BRUXELLES. Parc du Cinquantenaire, 14
(= site classé)
PERMIS UNIQUE : Mise en défens des pieds des arbres d'alignement dans la zone de l'axe Horta (zone test)
Demande de BUP – DPC / BUP – DU du 23/03/2023

Avis conforme de la CRMS

Statut patrimonial (© Brugis), vues aériennes des parties nord et sud de l'allée Horta (© Google Streetview) et plan global joint au dossier

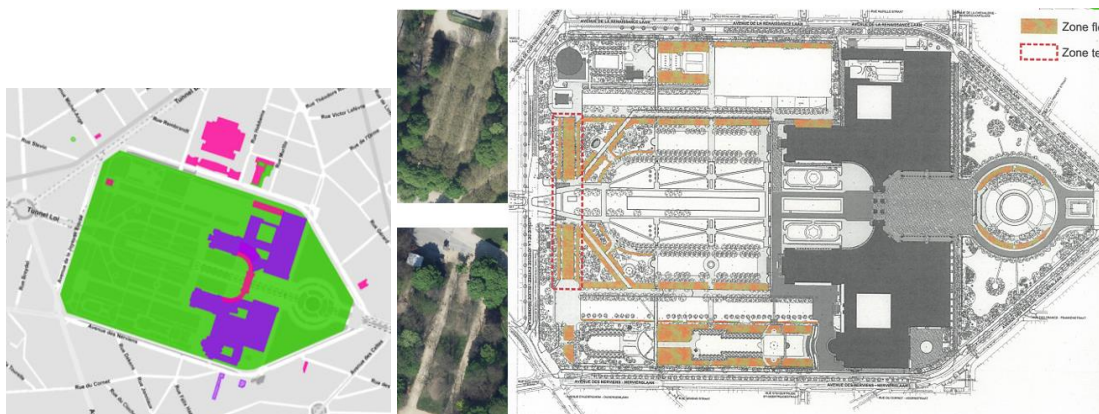
Cette demande concerne l'allée Horta comprise dans le parc du Cinquantenaire *classé comme site*. Cet axe est situé dans la zone ouest du parc, parallèlement à l'avenue de la Joyeuse Entrée. Au nord, il aboutit sur le pavillon des Passions humaines *classé comme monument*.

Vues de l'allée « Horta » avant travaux, en automne 2022 et au printemps 2023 (photos © urban.brussels)

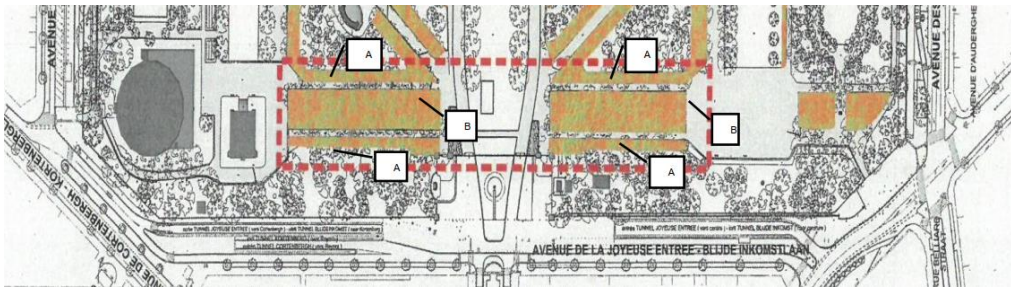
L'approbation des travaux ne sous-entend donc pas que l'opération puisse être répétée telle quelle ailleurs dans le parc. La CRMS apprécie l'aspect qualitatif des plantations obtenu durant ce premier printemps, mais elle s'interroge sur le comportement des zones fleuries durant les saisons à venir. Préalablement à toute décision sur l'extension éventuelle de ce type de plantations, une évaluation de l'aménagement test s'impose sur toute une année, tant de l'aspect des plantations que de la charge (et du coût) d'entretien. Ensuite, la localisation dans le parc de zones de mise en défens de ce type devra être évaluée au cas par cas. Leur implantation devra être examinée au regard de la restauration et de l'évolution globale du site (impact paysager, fonctionnement et gestion).

La Commission demande enfin de réenvisager la délimitation des zones fleuries. La qualité des bulbeux réside dans leur caractère naturel. Or dans la zone test, l'on constate une incohérence peu heureuse entre le vocabulaire des plantations et l'effet trop structuré des barrières, dû à la coexistence de fils métalliques et d'une haie. La Commission demande dès lors de rendre la clôture plus discrète et de retirer les haies du projet définitif, y compris sur l'axe Horta. Le modèle des barrières pourrait probablement encore être amélioré et doit être mis au point.
